Dotyczy: postępowania o udzielenie zamówienia publicznego prowadzonego w trybie podstawowym bez negocjacji (art. 275 pkt 1 Pzp.), ogłoszonego BZP, Platformie Zakupowej i BIP oraz na tablicy ogłoszeń Urzędu Miejskiego w Warcie w dniu 05.01.2024 roku na wykonanie zadania pn. Termomodernizacja budynku mieszkalnego wielorodzinnego w Warcie przy ulicy Popioły 3.

W związku z wnioskami dotyczącymi wyjaśnienia treści SWZ ww. postępowania, Zamawiający na podstawie art. 284 ust. 2 i art. 286 ust. 1 Pzp udziela wyjaśnień i dokonuje zmiany treści SWZ.

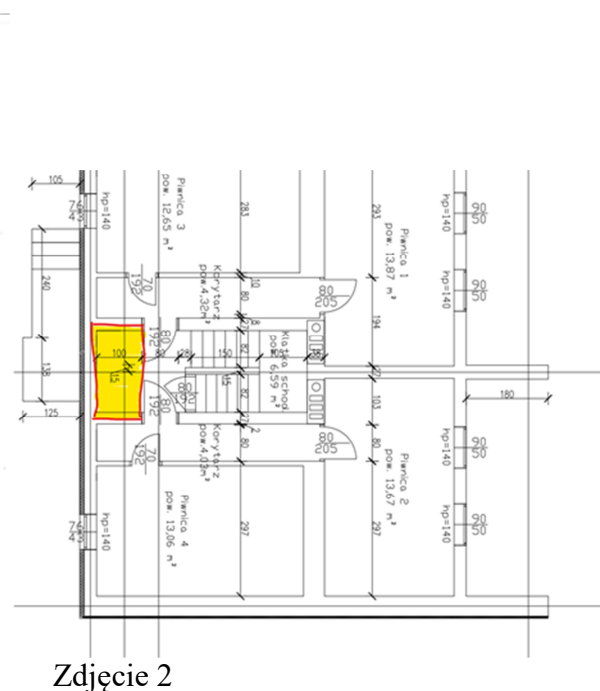
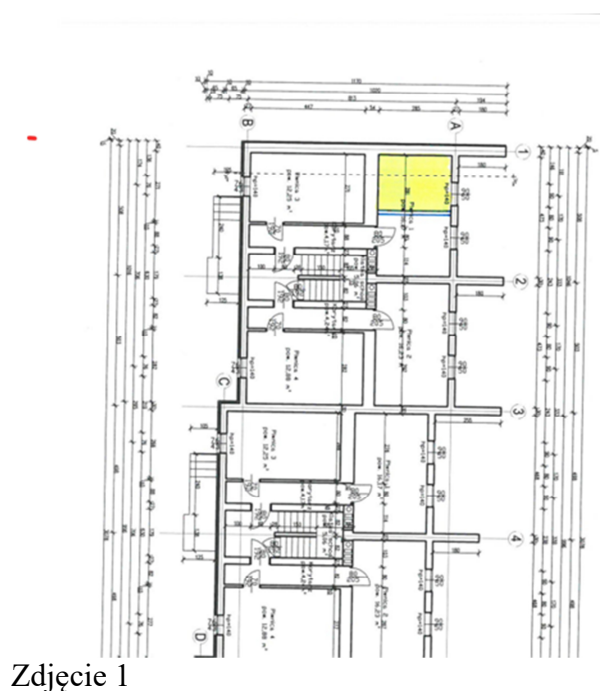
Pyt. 6. Prosimy o wyznaczenia docelowego pomieszczenia w piwnicy dla potrzeb pompy ciepła i całej maszynowni.

Odp. pyt. 6. Pomieszczenie na potrzeby lokalizacji niezbędnych urządzeń oraz armatury należy wydzielić z jednej z piwnic narożnych. Proponowana lokalizacja na zdjęciu nr 1. Dopuszcza się lokalizację urządzeń w miejscu wskazanym na zdjęciu nr 2 poprzez wydzielenie siatką.

Zdjęcie 1

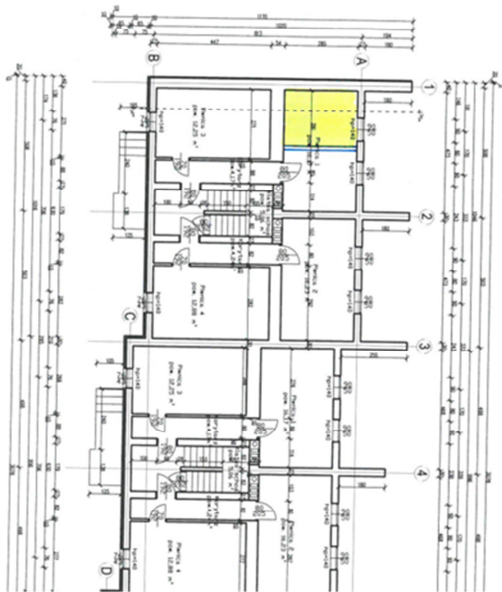
Pyt. 11. Czy i gdzie Zamawiający przewiduje pomieszczenia techniczne w budynku ? Prosimy o wskazanie ich na rysunkach dołączonych w PFU.

Odp. pyt. 11. Pomieszczenie na potrzeby lokalizacji niezbędnych urządzeń oraz armatury należy wydzielić z jednej z piwnic narożnych. Proponowana lokalizacja na zdjęciu nr 1. Dopuszcza się lokalizację urządzeń w miejscu wskazanym na zdjęciu nr 2 poprzez wydzielenie siatką.
